**Avis délibéré de la mission régionale d'autorité
environnementale sur la mise en compatibilité du plan
local d'urbanisme (PLU) de La Séauve-sur-Semène (43),
dans le cadre d'une déclaration de projet**

Avis n° 2023-ARA-AUPP-1357

Avis délibéré le 20 février 2024

Figure 2 : Schéma de l'OAP avec la mise en œuvre de la déclaration de projet (Source : dossier)

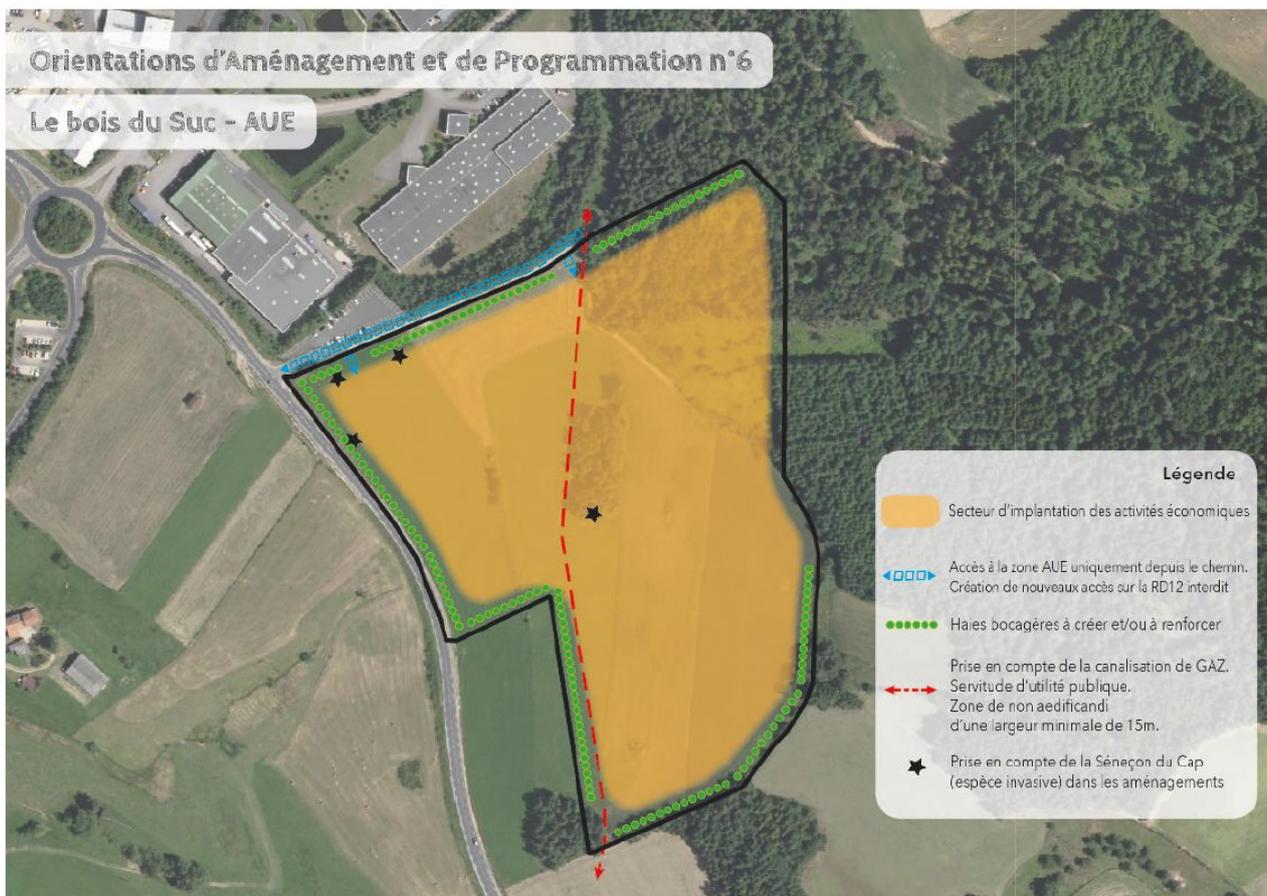
Concernant la biodiversité et les milieux naturels, certaines des mesures d'évitement, de réduction et de compensation décrites dans la mise en compatibilité sont reprises dans le descriptif de l'OAP, mais pas la totalité (en particulier la mesure liée au calendrier de travaux n'est pas reprise dans l'OAP). Par ailleurs, l'OAP contient des mesures dites « obligatoires » selon le dossier liées à la protection de l'environnement, comme l'utilisation d'espèces indigènes de Haute-Loire, la création d'abris à reptiles et la végétalisation des talus, des mesures de « préconisation » comme l'intégration de nichoirs et la création de clôtures perméables à la faune, et des mesures de gestion du site (notamment la gestion différenciée des espaces verts) dont l'OAP ne précise pas le caractère .

Enfin, l'OAP dans sa version actuelle mentionne la présence de nombreuses failles et résurgences d'eau, ainsi que la possibilité de présence de zones humides sur l'emprise de l'OAP. Elle conclut en demandant à l'aménageur la réalisation d'études approfondies afin, d'une part, d'identifier et localiser les sources, veines d'eau et zones humides présentes sur l'OAP, et d'autre part, d'établir un

volet eau destiné à préserver les ressources identifiées. Ce point n'est pas repris dans la version de l'OAP modifiée, n'est pas inscrit dans le règlement (ni écrit ni graphique) du PLU et le dossier de déclaration de projet ne mentionne pas d'étude sur l'état des sources et la présence potentielle de zones humides.

Concernant le cadre de vie des riverains, la haie prévue afin de réduire l'impact paysager est bien mentionnée dans l'OAP mais n'est pas reprise dans le règlement écrit ou graphique. En revanche les indications de couleur des façades sont présentes dans le règlement écrit.

- **de retranscrire, et le cas échéant de renforcer, dans le règlement écrit et graphique du PLU les mesures d'évitement, de réduction et de compensation de la mise en compatibilité du PLU, présentées dans l'évaluation environnementale ;**
- **de réaliser une étude afin d'identifier les éventuelles sources, veines d'eau et zones humides présentes dans l'emprise du projet, et le cas échéant d'inscrire ces caractéristiques au règlement du PLU et prévoir des mesures d'évitement, de réduction voir de compensation des incidences de la mise en compatibilité sur celles-ci ;**
- **de renforcer les prescriptions du PLU en matière de gestion des eaux pluviales.**
